Sp. zn.: S-MHMP 1741429/2022

Odvolání proti rozhodnutí Magistrátu hlavního města Prahy, odboru pozemních komunikací a drah, ze dne 18. 6. 2026, č. j. MHMP 366319/2026, sp. zn. S-MHMP 1741429/2022, o umístění stavby „Silnice 1,5 km povrchově s mostem, obchvat ulice Hornoměcholupská“ (dále jen „Rozhodnutí“), a to ve výroku o umístění stavebního objektu SO 135 – Stezka Javorová čtvrť a souvisejícího objektu SO 251 – Zárubní zeď u stezky SO 135

Obr.1: Stávající návrh z projektové dokumentace ke stavebnímu záměru

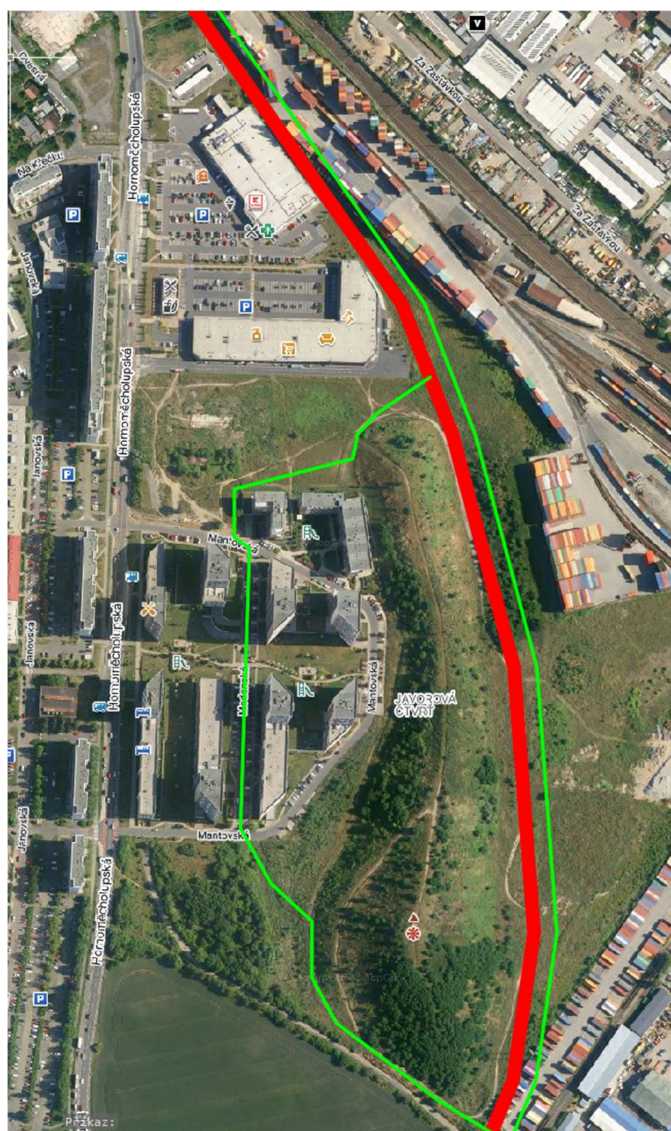
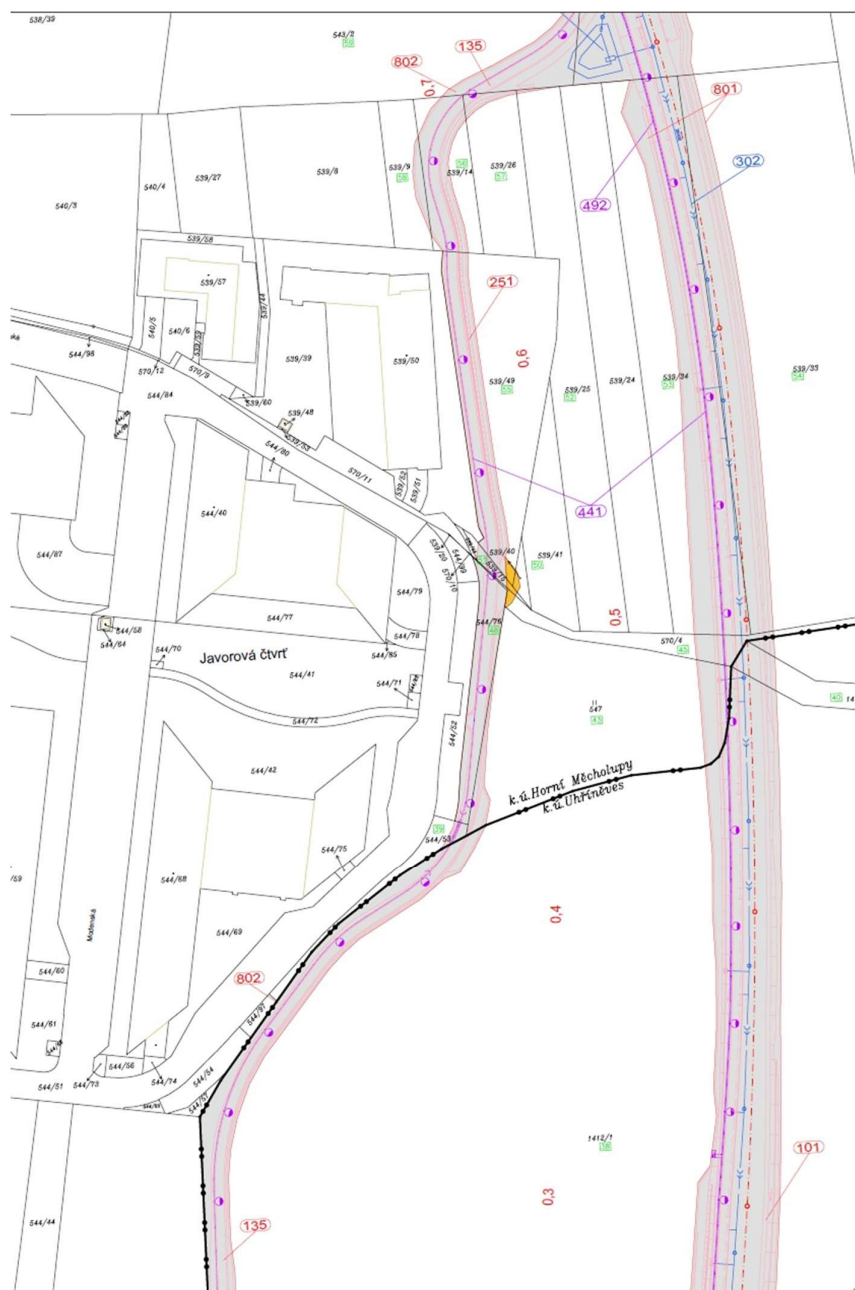
g) navrhuji, aby stávající trasa byla přehodnocena a přechýlena na následující trasy viz. zakres níže barevně označeno zeleně. Nová zelená trasa v „Javorové čtvrti“ by tak mohla být pěší a cyklostezka by tak kopírovala černou linii nové silnice. Tato změna tak reflektuje všechny výše uvedené body pro zachování hospodárnosti a kontinuity prostředí. Případně na stávající ulici Hornoměřcholupská je jízda pro cyklisty oddělena samostatnými pruhy a po výstavbě obchvatu Hornoměřcholupské bude stávající Hornoměřcholupská ideální namísto nevhodné cyklostezky přes „Javorovou čtvrť“.
